Արձանագրություն N 4

ՀՀՔԿ-ԲՄԱՇՁԲ-21/9 ծածկագրով ՀՀ Սյունիքի մարզի «Գորիսի պրոֆեսոր Խ. Երիցյանի անվան պետական գյուղատնտեսական քոլեջ» ՊՈԱԿ-ի շենքի կառուցման աշխատանքների ձեռքբերման գնման ընթացակարգի գնահատող հանձնաժողովի նիստի

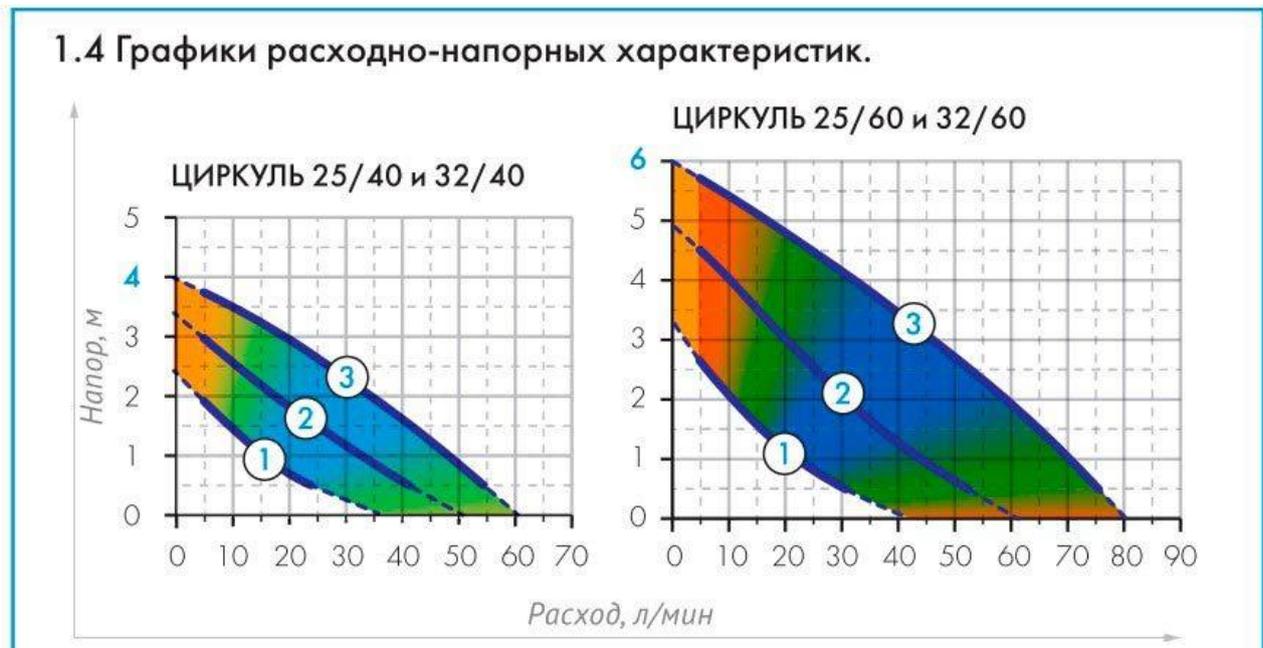
- **Հրավերով պահանջվող բոլոր տեսակ օդափոխության սարքավորումների՝ օդաքարշերի և օդամղիչների համար մասնակիցների կողմից ներկայացված մոդելների համապատասխանությունը հրավերի պահանջներին, գնահատող հանձնաժողովի կողմից ստուգվում է այդ մոդելների անձնագրային տվյալներում առկա աէրոդինամիկ կորերի միջոցով՝ համաձայն որոց վերջիններս համար հրավերով պահանջվող օդաքանակի արտադրողականության դեպքում <Q=---խմ/ժ> պետք է ապահովեն պանանջվող ճնշում <P=---Պա>:**

- **Հրավերով պահանջվող տարբեր տեսակի պոմպերի համար մասնակիցների կողմից ներկայացված մոդելների համապատասխանությունը հրավերի պահանջներին գնահատող հանձնաժողովի կողմից ստուգվում է այդ մոդելների անձնագրային տվյալներում առկա հիդրավլիկ կորերի միջոցով, համաձայն որոնց վերջիններս հրավերով պահանջվող ճնշման դեպքում <H=---մ բարձրության պարամետր> պետք է ապահովեն պահանջվող ջրաքանակ <Q=---խմ/ժ կամ լ/վրկ>:**

Նշված “Ծանոթություն”-ը ոչ թե գնահատող հանձնաժողովի մոտեցում է արձանագրում, այլ հանդիսանում է նմանատիպ սարքավորումների, նախագծող ինժեներների կողմից հաշվարկված և նախագծային փաստաթղթերով սահմանված հզորությունների, որոնք յուրաքանչյուր նմանատիպ սարքավորման համար սահմանված են հրավերի Հավելված N1.2-ով, արձանագրում: Այսինքն մասնակիցների համար առավել քան հասկանալի և մատչելի ձևով բացատրվում է նմանատիպ սարքավորումների ընտրության սկզբունքը, որով վերջիններս պետք է առաջնորդվեն այս կամ այն սարքավորման ընտրելիս: Նշված ձևով գնահատող հանձնաժողովի կողմից գնահատվել են բոլոր նպանատիպ սարքավորումները և դրա արդյունքում է անհամապատասխանությունը նշված երկու մասնակիցների մոտ հայտնաբերվել միայն 22-24 տողերի համար:

1.4 Графики расходно-напорных характеристик.

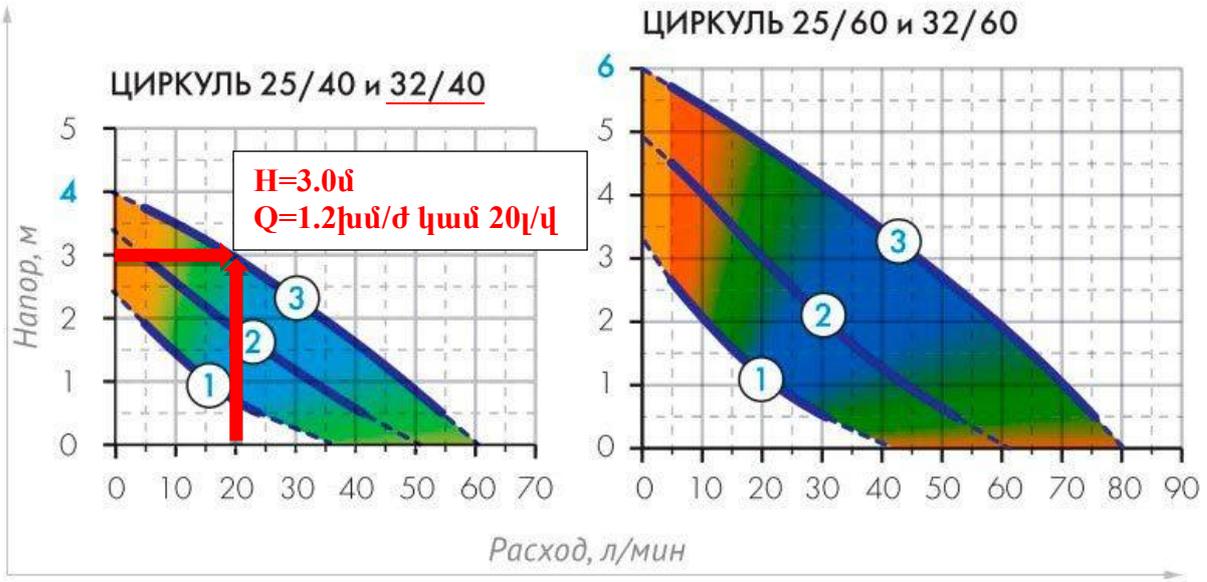
Սույն գրաֆիկի Ձախ կորում ներկայացված է “Джилекс Циркуль” արտադրողի “32/40” մոդելի պոմպի աշխատանքի կորը՝ համաձայն որի Հրավերի Հավելված N1.2-ի 22-24 տողերով պահանջվող

22-րդ տողում նշված -“Շրջանառու պոմպ, $G=2.6$ խմ/ժ, $H=3.0$ մ”

23-րդ տողում նշված -“Շրջանառու պոմպ, $G=2.3$ խմ/ժ, $H=3.0$ մ”

24-րդ տողում նշված -“Շրջանառու պոմպ, $G=2.0$ խմ/ժ, $H=3.0$ մ”

պոմպերի համար սահմանված է $H=3.0$ մ բնութագիր, իսկ այդ պահանջվող բնութագրի դեպքում առաջարկվող “Джилекс Циркуль” արտադրողի “32/40 մոդելի դեպքում, տվյալ սարքավորման արտադրողականությունը /ջրաքանակ -խմ/ժ չափման միավորով/ կազմում է 20լ/րոպե կամ 20լ/րոպե X 60 րոպե=1200լ/րոպե կամ 1.2 խմ/ժ, ինչը չի համապատասխանում հրավերի պահանջներին: Այսինքն 22-24 տողերի համար $H=3.0$ մ բնութագրի դեպքում՝ համապատասխանաբար 2.6, 2.3 և 2.0 խմ/ժ ջրաքանակ արտադրողականության փոխարեն “Джилекс Циркуль” արտադրողի “32/40 մոդելը ապահովում է 1.2 խմ/ժ ջրաքանակ հզորություն:

Ներկայացված գրաֆիկում պարզ երևում է վերոնշյալ անհամապատասխանությունը:

Արդյունքում գնահատող հանձնաժողովը կրկին անգամ արձանագրում է, որ «Վարարակն» ՓԲԸ-ի և «Բուիլդեր» ՍՊԸ-ի կողմից Հավելված N1.2-ի 22-24-րդ տողերով ներկայացրած «Джилекс Циркуль» արտադրողի «32/40 մոդելի տեխնիկական բնութագրերը չեն համապատասխանում հրավերով սահմանված սարքավորումների տեխնիկական բնութագրերին՝ այն ունի էապես ավելի քիչ ջրաքանակի արտադրողականություն: Անհամապատասխանությունը առավել քան հասկանալի Ձևով ներկայացված է վերը նշված համապատասխան գրաֆիկերի ու դրա վերլուծության տեսքով:
